原子炉安全専門審査会第27部会  
Cグループ第10回会合議事次第

原子炉安全専門審査会第27部会（北海道電力株式会社泊発電所（1，2号原子炉の設置））  
Cグループ議事概要（案）

耐震設計に関する指摘事項について

原子炉建屋背後斜面の安定性に関する  
指摘事項について

第 1.1 図 すべり安全率図

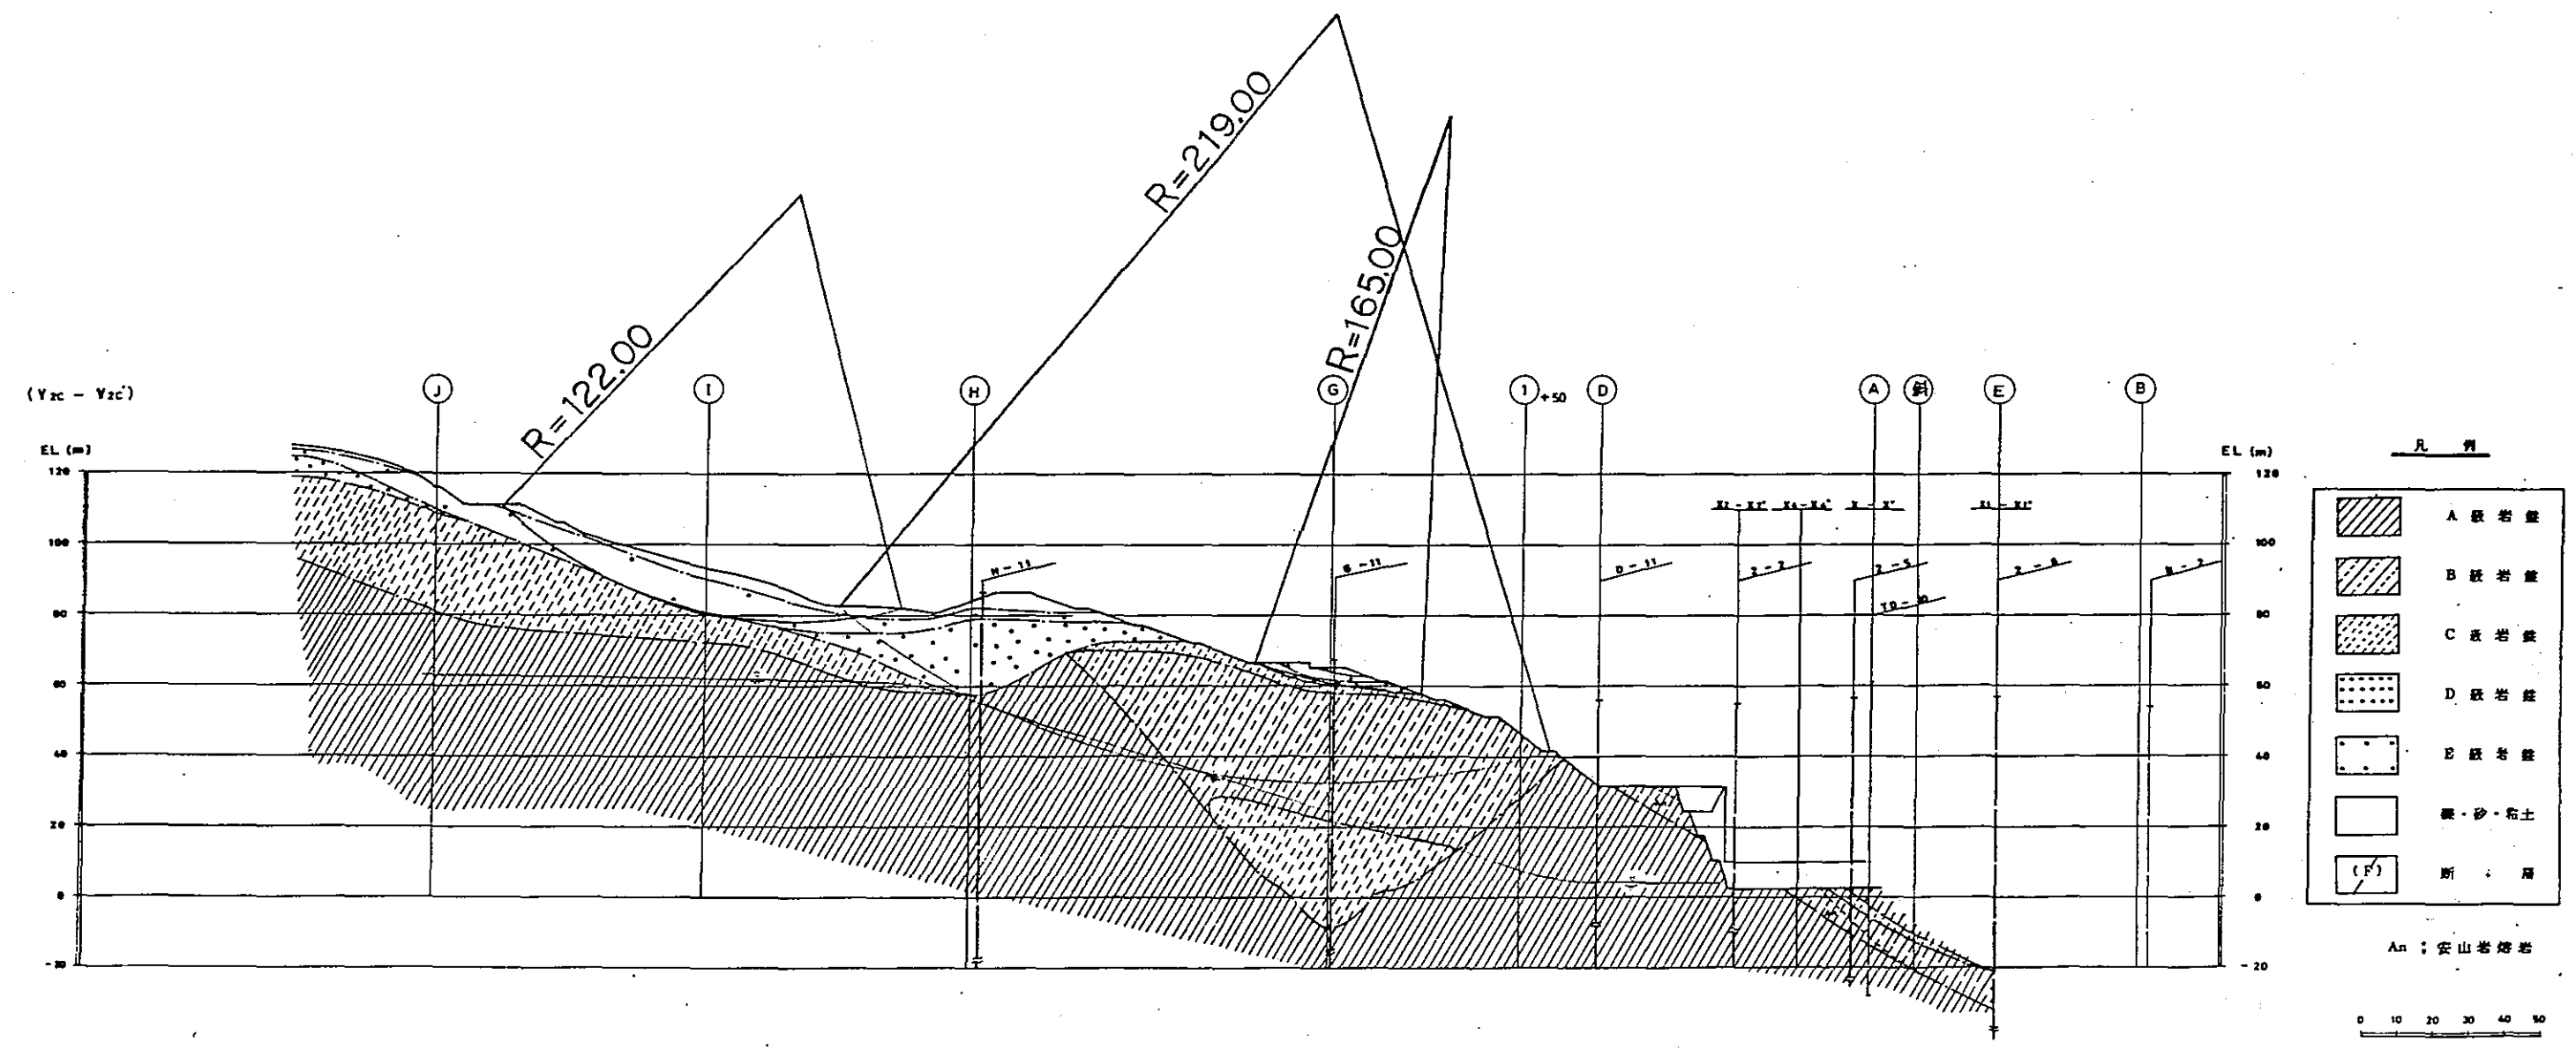
斜面の安定解析結果のうち、 $Y_{2c}-Y_{2c}$  断面の自然斜面部について慣用法とFEM解析ですべり安全率に差がみられるが、これについて検討すること。

大雨・地震時において慣用法( $F_s = 1.25$ )とFEM解析( $F_s = 2.00$ )のすべり安全率にやや差がみられたのは、臨界円がE級岩盤とC級岩盤の境界面付近に生じており、FEM解析の場合にすべり円弧がわずかにC級岩盤を切っていたことによるものである。

第1.1図に慣用法がE級岩盤中の臨界円であったことに対応させてFEM解析の臨界円をE級岩盤中に設定した場合のすべり安全率を示す。

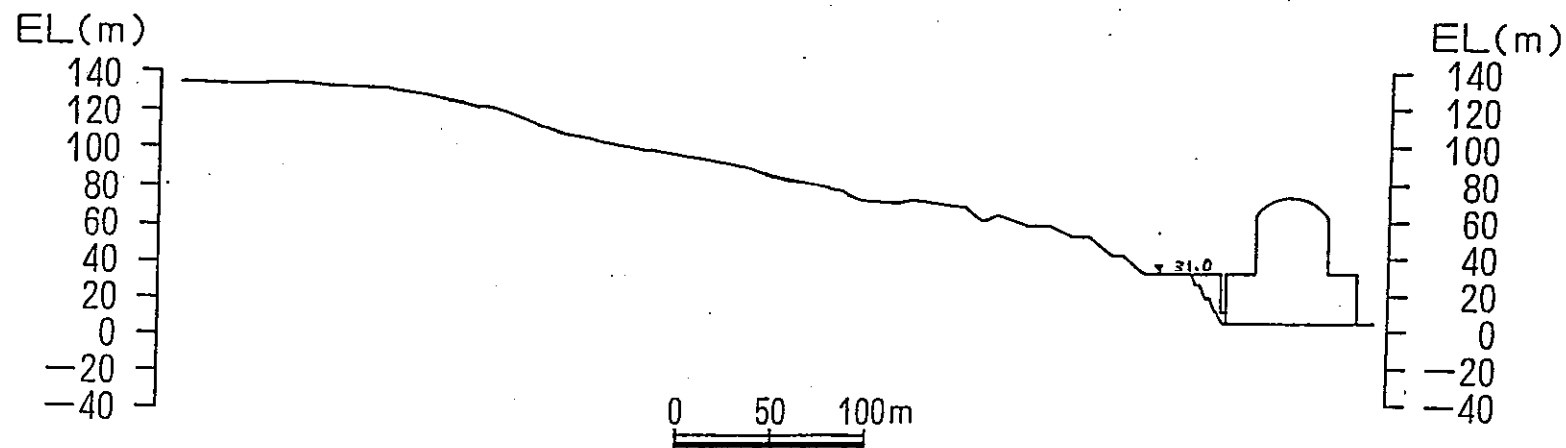
3. 法面積雪を犬走りの抵抗により安定させるという考えで、  
 既存最大積雪深 2.20 m (1936年1月) に対して、最大勾配  
 の斜面の犬走り間隔について検討する。

犬走りの間隔と、犬走り幅、勾配、最大積雪深などの関係は、  
 下式により与えられる。

$$L_h < \alpha \cdot \frac{b \cdot S_R}{\gamma_s \cdot H_{max} \cdot \cos \varphi (\sin \varphi - \mu \cdot \cos \varphi)}$$

$$= 0.5 \times \frac{4 \times 3}{0.35 \times 2.20 \times \cos 40^\circ (\sin 40^\circ - 0.3 \times \cos 40^\circ)}$$

$$= 27.1 \text{ m}$$

当サイトの犬走り間隔  $L_h$  は  $16 \text{ m}$  であり、犬走りは、斜面積雪の  
 滑動に対して十分な安定性を与えるものである。

第1図 原子炉建屋背後の丘陵地の切取法面の地形

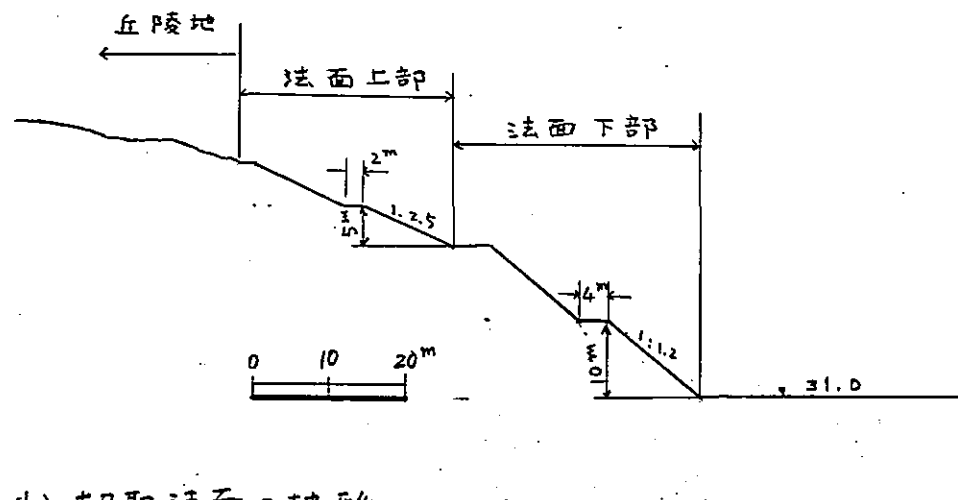
## なだれについて検討すること。

第1図に示すように、当サイトの原子炉建屋背後の丘陵地は、EL 130mの高まりを頂点とし、 $10^{\circ}$ ~ $15^{\circ}$ 程度のゆるやかな斜面となっており、切取りによって高さが30m~50m程度、平均勾配が上部で約 $20^{\circ}$ 、下部で約 $30^{\circ}$ 程度の法面が形成される。

原子炉建屋背後の丘陵地については、積雪が比較的少く、標高が低く、傾斜もゆるやかなことから過去になだれの生じた記録はみられない。

また、切取法面については、その高さ、平均勾配からなだれが発生しにくいと考えられ、さらに、犬走りによりなだれの発生を防止する構造となっており、原子炉建屋の安全性に影響を

及ぼすようななだれの発生する可能性はないと判断される。

第4図-1 堆積過程概念図

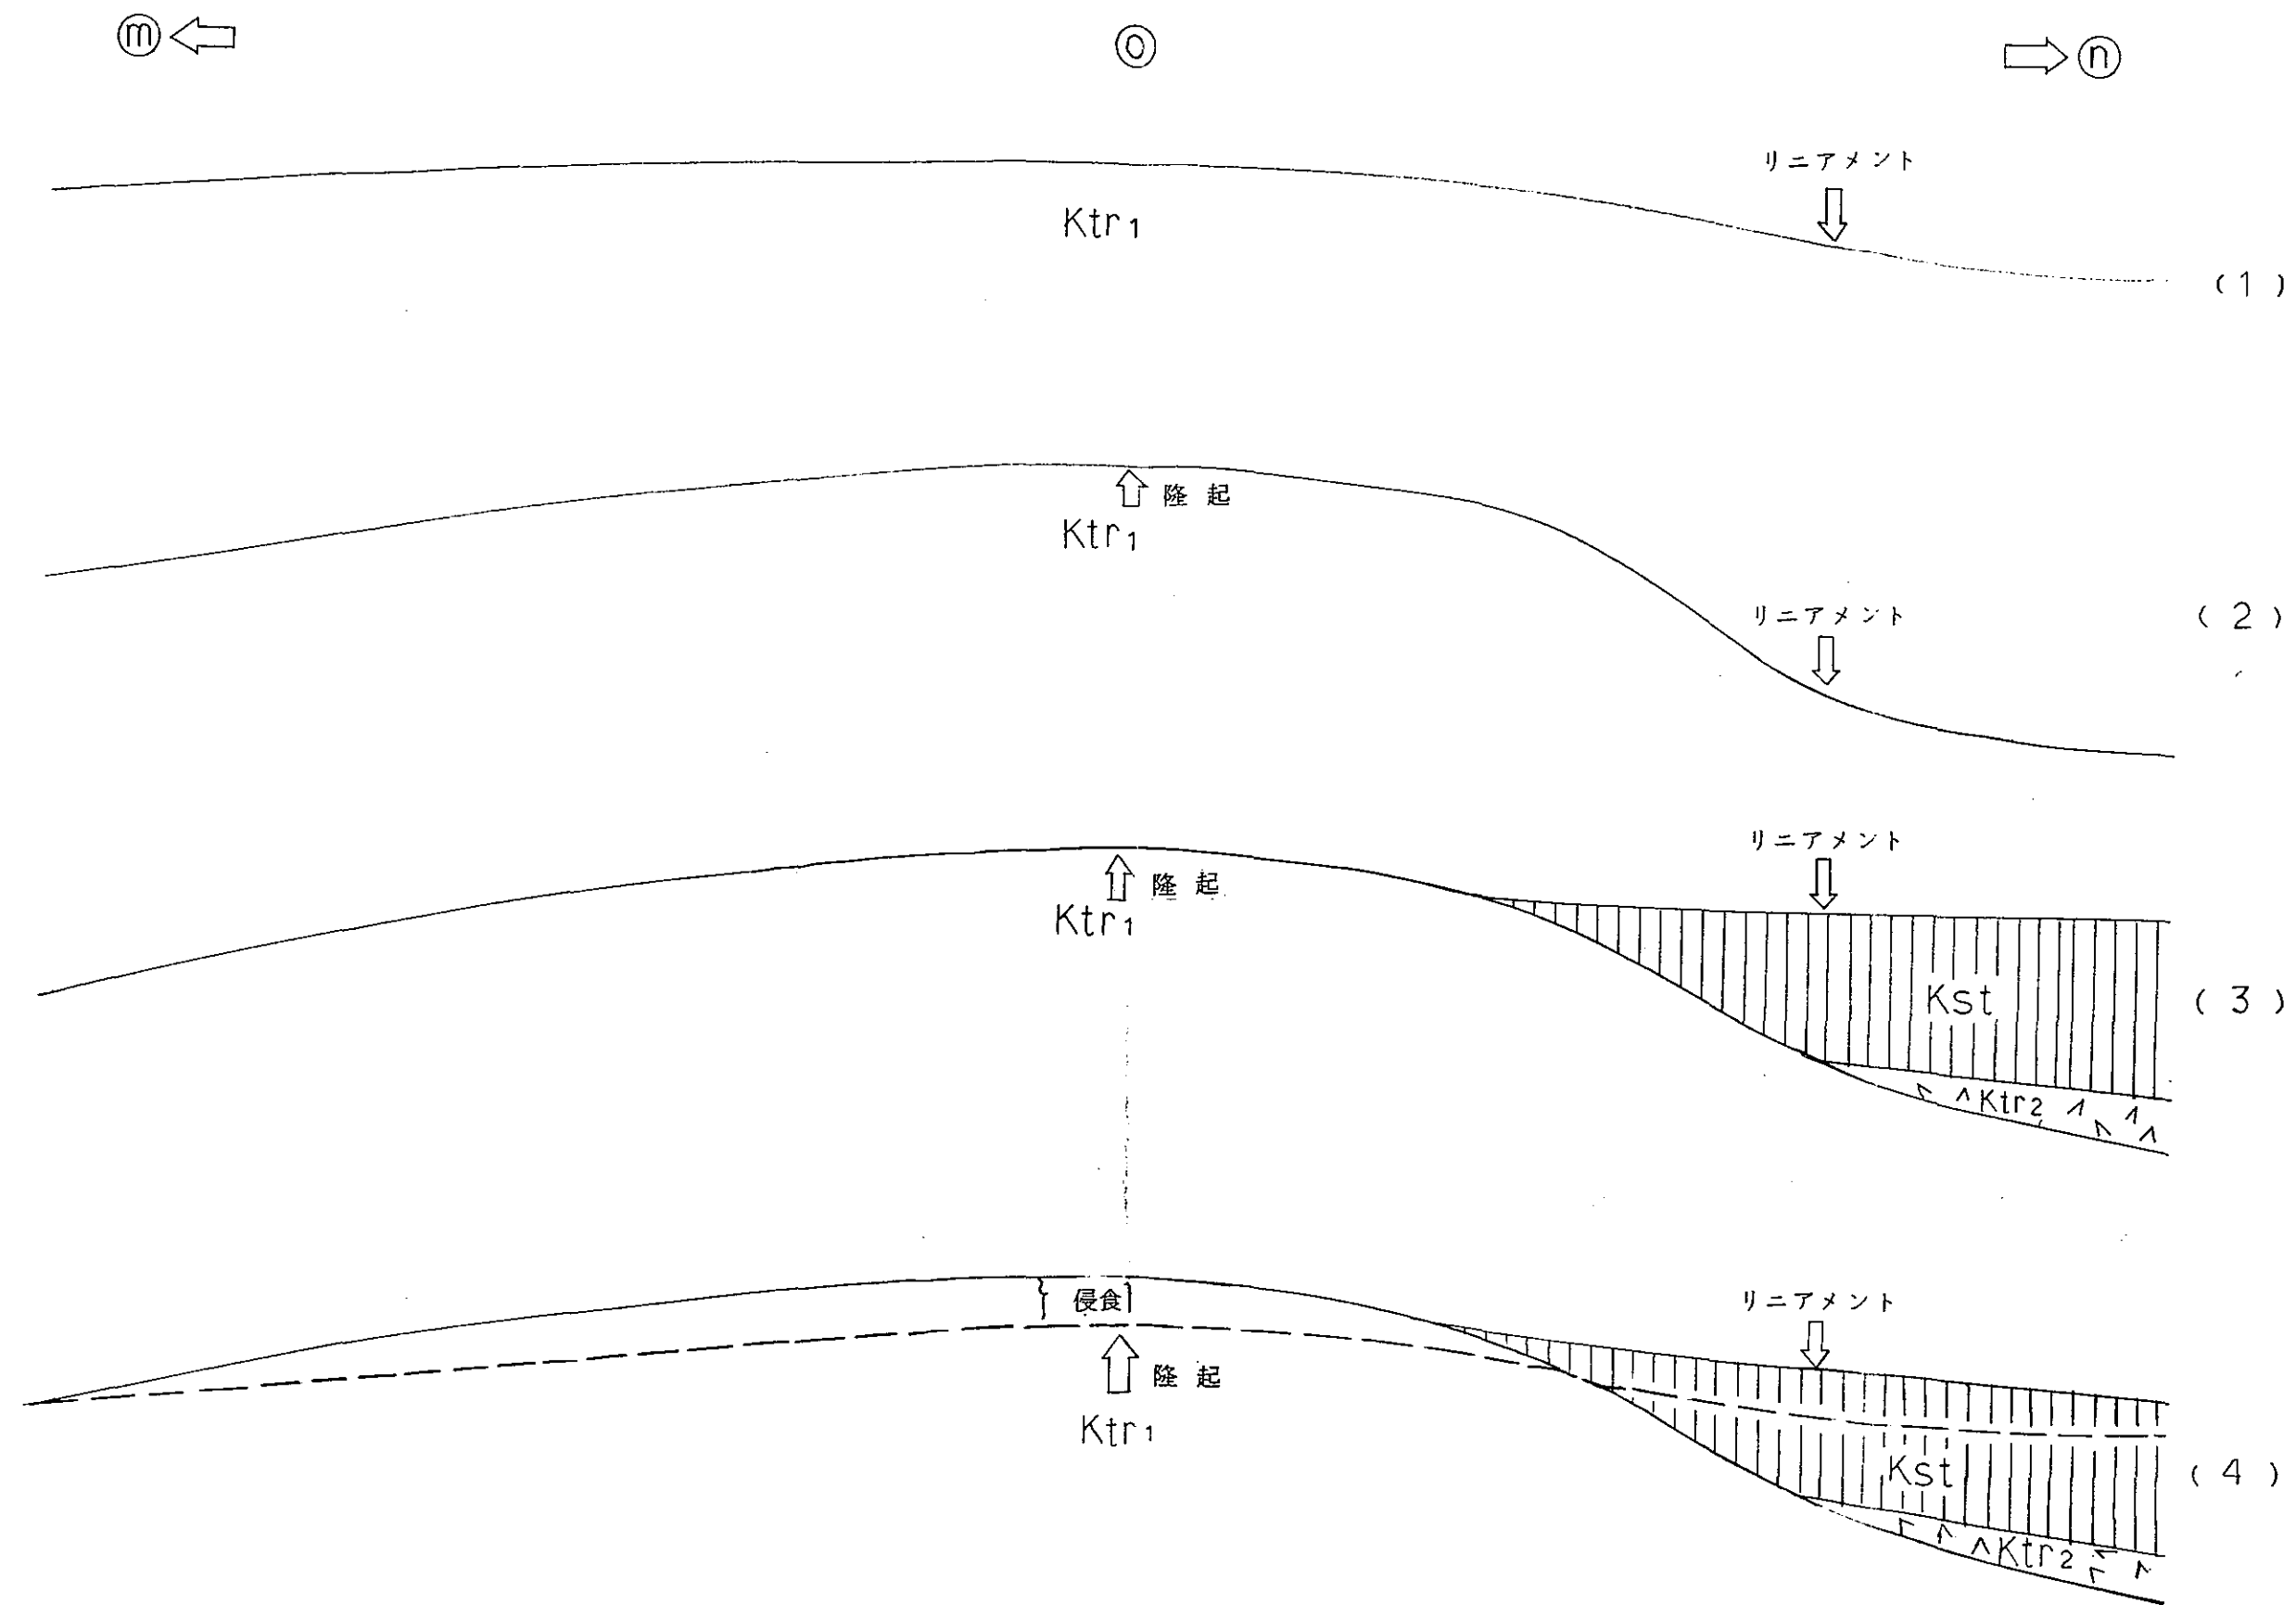
第3図に示すように、 $ktr_1$  をとりまくように分布している古平累層下部層の礫岩  $Hlc$  (以下「 $Hlc$ 」という。)が④~⑤間でリ=アメントにはほぼ平行に分布し、④、⑤付近で方向を異にしていること及び⑤付近に認められる茅沼累層の流紋岩質凝灰岩  $ktr_2$  (以下「 $ktr_2$ 」という。)と頁岩・凝灰岩  $kst$  (以下「 $kst$ 」という。)の分布形状について、この地域の隆起・侵食の過程との関連から次のように考察する。(第4図参照)

- 第4図(1) この地域には、 $k_{tr1}$  がほぼ水平に近い形で広い範囲にわたって堆積した。
- 第4図(2) やがて第3図の  $m-m'$  をほぼ隆起軸とする隆起運動によって  $k_{tr1}$  は海側及び山側へ傾斜するようになった。
- 第4図(3) この傾斜面に  $k_{tr2}$  が堆積し、その後隆起・侵食をくり返す過程の中でこれを覆うように  $k_{st}$  が堆積した。 $k_{st}$  堆積後、隆起し  $k_{tr1}$  及び  $k_{st}$  が侵食され、これらの地層を覆うように  $H_{1c}$  が堆積した。
- 第4図(6) ついで  $H_{1c}$  よりも新しい地層が逐次堆積し、これらの地層は一連の隆起運動によって傾斜構造を示すようになった。
- 第4図(8) このような隆起運動と前後するように侵食作用が除々に進行した。
- 第4図(9) その結果、同図のような地質分布となったが、この時点では  $H_{1c}$  は平面的には第3図の  $B-B'-C-D$  の位置付近に分布していたのではないかと推定される。

第4図(0) その後、再び①-②をほぼ隆起軸とし、リニアメント  
近付になるほど隆起量の小さくなるような隆起運  
動があったのではないかと推定される。

この隆起運動は、第3図の緑色部に示す模式図  
のように、①側よりも②側の方がやや大きかった  
ものと推定される。

第4図(1) 再び侵食が進んだと考えられる。

第4図(2) その結果、現在の地形と地質分布になったものと考  
えられる。

このような地質分布の形成過程の中で、Kenの旧斜面を境とす  
る差別侵食が順次進行し、差別侵食地形が強調されたため、  
現在のようない角末端面地形が形成された可能性があり、  
これがリニアメントを構成する一因となっていると考えられる。
